## 4. 設計変更事例集

### 【事例一覧】

橋梁一般図

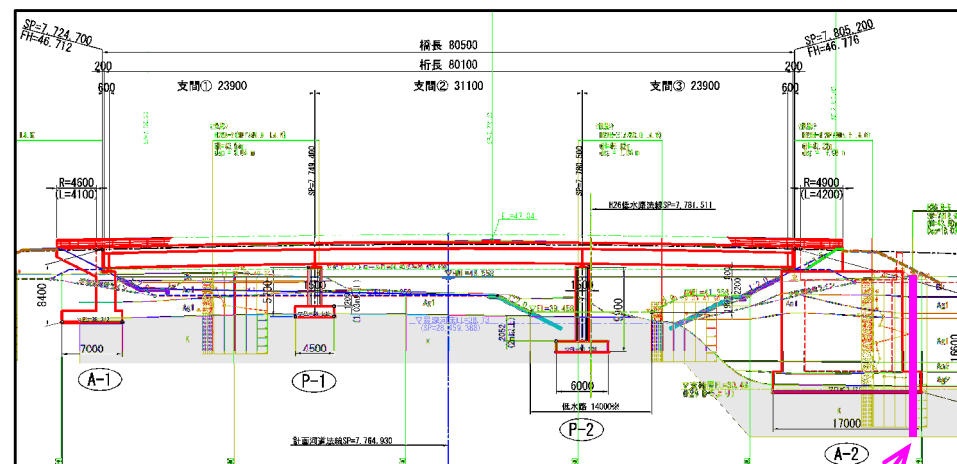
・ 地質調査の結果、支持地盤が深く、土質定数が0となる土層が確認され、また液状化判定により、基礎型式の再検討が必要となった。A2橋台は、支持層傾斜状況の把握とその上層地盤の液状化解析精度の向上を目的として追加の地質調査を要したため、工期の延長が必要となった。

- ・ A1橋台：比較的浅い深度に支持層があったため、杭基礎から直接基礎へ変更
- ・ A2橋台：支持層が深い位置にあり、その上層部の地質が液状化判定により、軟弱な土層と判定されたことから、基礎形式比較検討を行った結果、杭基礎から箱式直接基礎橋台へ変更
- ・ 工期：追加の地質調査期間を考慮し、1ヶ月延長

設計図書に現場条件等の履行条件が適切に明示されている場合において、現地の条件や地質条件が既往成果や委託者が想定してものと異なっており、検討する項目が増えた場合は、契約書第17条（条件変更等）第1項第四号に基づき変更できる。

図 BT-200 ⇒ BT-400の機種変更

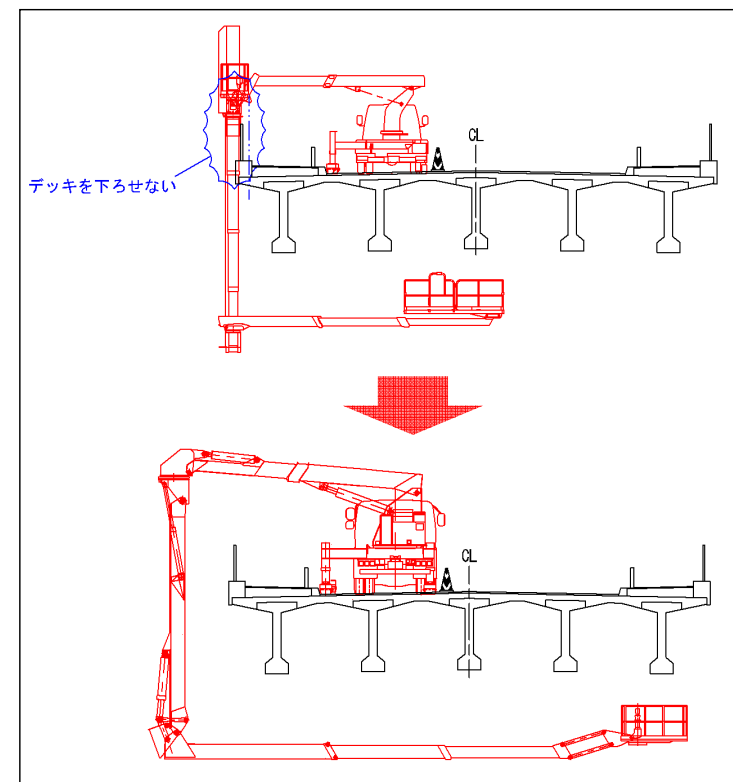
- 事前調査の実施  
点検に先立ち、現況橋梁の構造・施設状況（幅員構成、車両用防護柵等の設置有無、設置位置、高さ等）を確認。
- 調査計画の検討
  - 現地状況の確認の結果、橋梁点検車「BT-200」では、デッキを下ろせないことが判明
  - 他の方法として、
    - ①吊り足場、
    - ②特殊高所技術・ロープアクセス技術等、
    - ③点検車機種変更から比較検討を行った結果、点検車の機種(BT-400)の変更

設計図書に現場条件等の履行条件が適切に明示されている場合において、委託者が想定していた現地条件と異なり、新たな制約が発生した場合は、契約書第17条（条件変更等）第1項第四号に基づき変更できる。

正面図 S=1.50

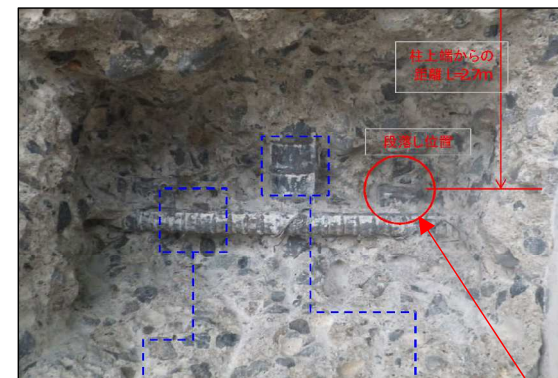
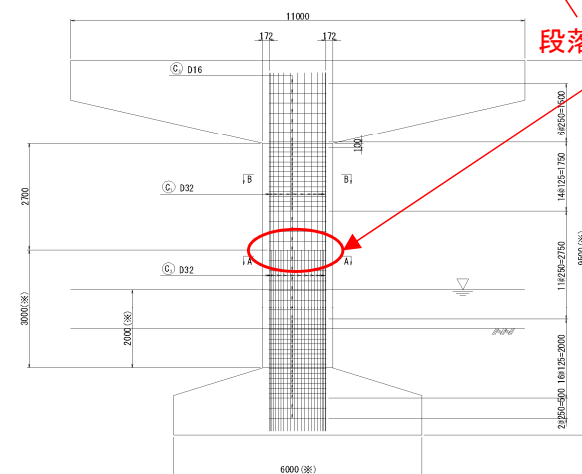
・現地詳細調査（非破壊試験、はつり調査）の結果、橋脚の鉄筋段落としかが確認されたため、耐震補強設計が必要となった。

耐震補強設計に関連し、以下の項目を追加

- ①橋脚復元設計
- ②段落とし部の損傷判定
- ③補強工法選定
- ④耐震補強設計（鋼板巻き立て）
- ⑤地震時保有水平耐力の照査

調査内容、設計工法変更の可能性について、その変更の可能性が予見できる場合は、当初設計の設計図書に必要な履行条件を明示し、条件が変更となった場合は、契約書第18条（委託者の意思）により設計変更できる。

図 災害復旧位置平面横断図

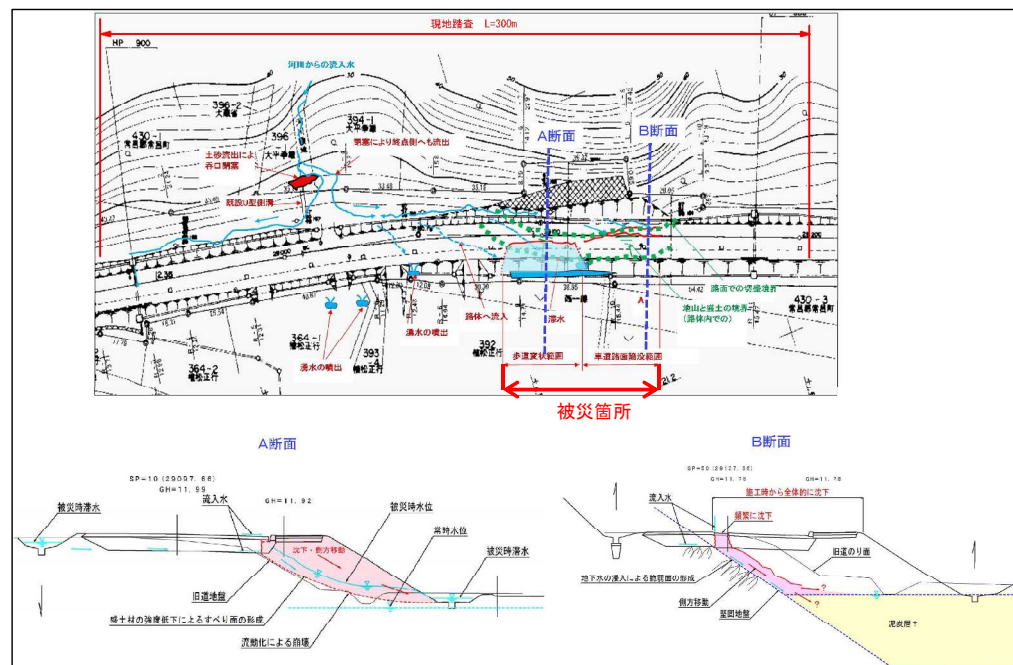
- ・ 現地調査の結果、被災の原因と考えられる流入水の状況や湧水が確認されたため、踏査範囲を300mに拡大
- ・ 現地地盤は泥炭層であることなどから、盛土安定解析（円弧すべり安定解析）を追加

調査内容、設計工法変更の可能性について、その変更の可能性が予測できる場合は、当初設計の設計図書に必要な履行条件を明示し、検討すべき項目が増えた場合は、契約書第18条（委託者の意思）により設計変更が可能である。

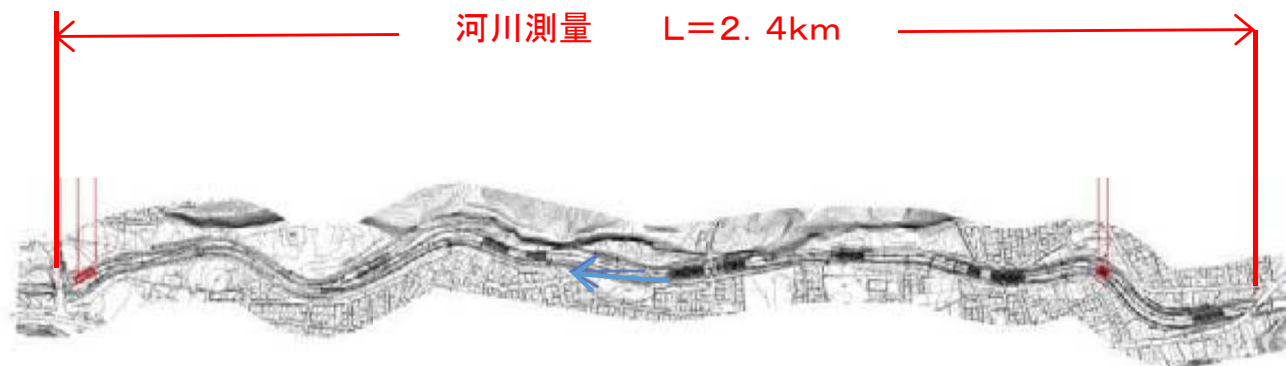
・業務期間中に大規模な出水があり、出水前後の河道状況写真等により、著しく河床変動が生じていることが確認された。このため、今後の河床低下対策を検討していくにあたり、現況の河床形状を把握することが必要であることから縦横断測量（L=2.4km）を追加実施

設計図書に現場条件等の履行条件が適切に明示されている場合において、現地調査の結果、委託者が想定していた現場条件と異なっており、新たな制約が発生した場合は、契約書第17条（条件変更等）第1項第四号に基づき変更できる。

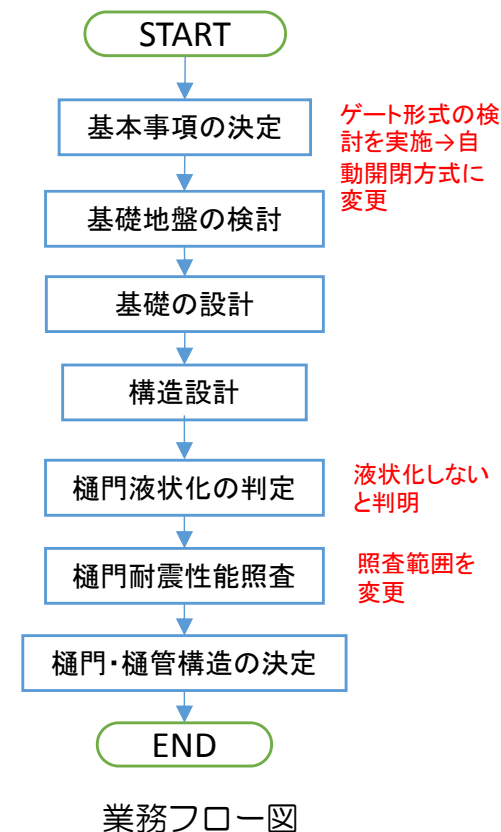
- ゲート形式の検討を実施した結果、「自動開閉（門柱レス、無動力方式）」が選定され、当初、想定していた樋門詳細設計の設計条件と異なるため、「樋門詳細設計（剛支持直接基礎（電算タイプ）」から「樋門詳細設計（剛支持直接基礎）〔自動開閉樋門〕」に変更
- 樋門基礎地盤における液状化判定の結果、液状化しないという判定結果となったため、当初計上していた築堤変形解析及び函渠・門柱の照査を減工

構造物の形式変更及び対策工法の変更について、その可能性を予見できる場合は、当初設計の設計図書に必要な履行条件を明示し、条件が変更となった場合は、契約書第18条（委託者の意思）により設計変更できる。

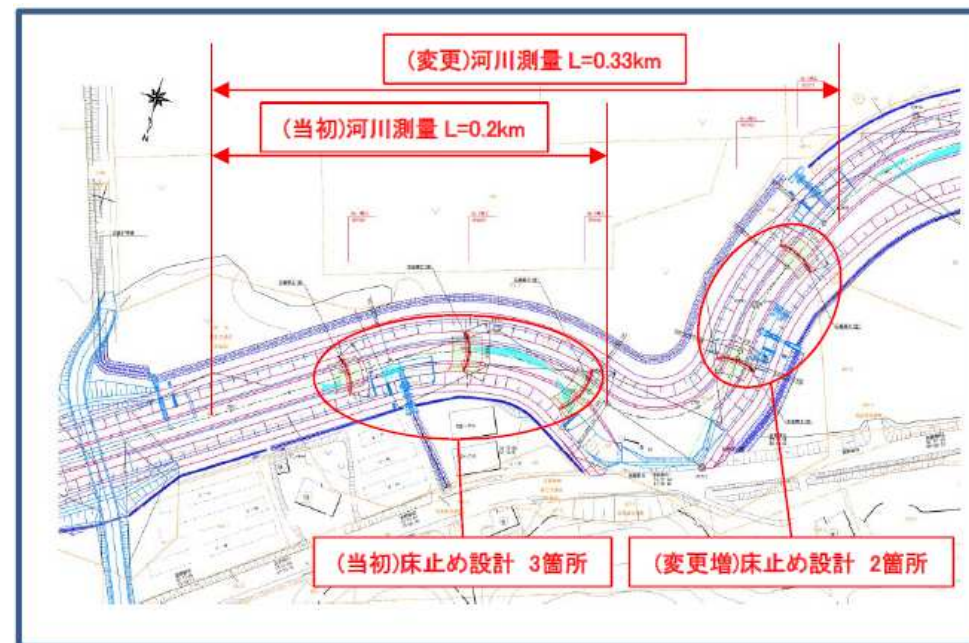
- 現地踏査にて簡易測量を行ったところ、当該区間の上流側においても河床低下の進行が顕著であった。その結果、上流側の護岸の安全度について問題があり、また当該区間のみの河床低下抑制対策では十分な効果が得られないことが判明した。

このため、床止め工設置区間を見直し、

- 河川測量延長をL=0.33kmに変更
- 床止め詳細設計箇所を2箇所追加し、合計5箇所に変更

調査内容、設計工法変更の可能性について、その変更の可能性が予見できる場合は、当初設計の設計図書に必要な履行条件を明示し、条件が変更となった場合は、契約書第18条（委託者の意思）により設計変更できる。

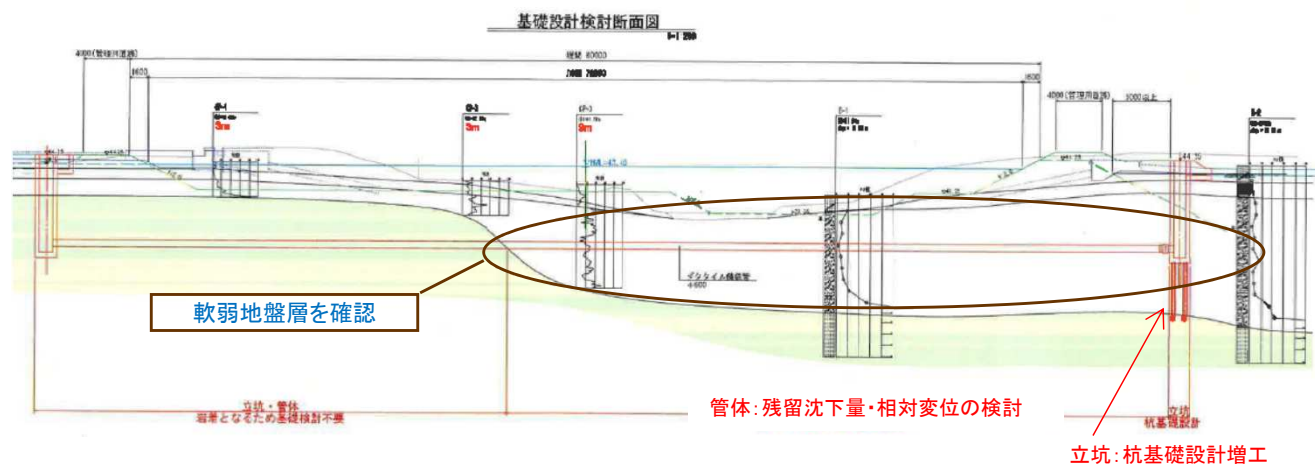
- 地質調査の結果、躯体の右岸側において軟弱地盤が確認され、サイフォン及び立て坑部分について沈下量検討や杭基礎設計が必要となった
- 管体の残留沈下量・相対変位の検討を追加、立て坑の杭基礎設計を追加

調査内容、設計工法変更の可能性について、その変更の可能性が予見できる場合は、当初設計の設計図書に必要な履行条件を明示し、条件が変更となった場合は、契約書第18条（委託者の意思）により設計変更できる。
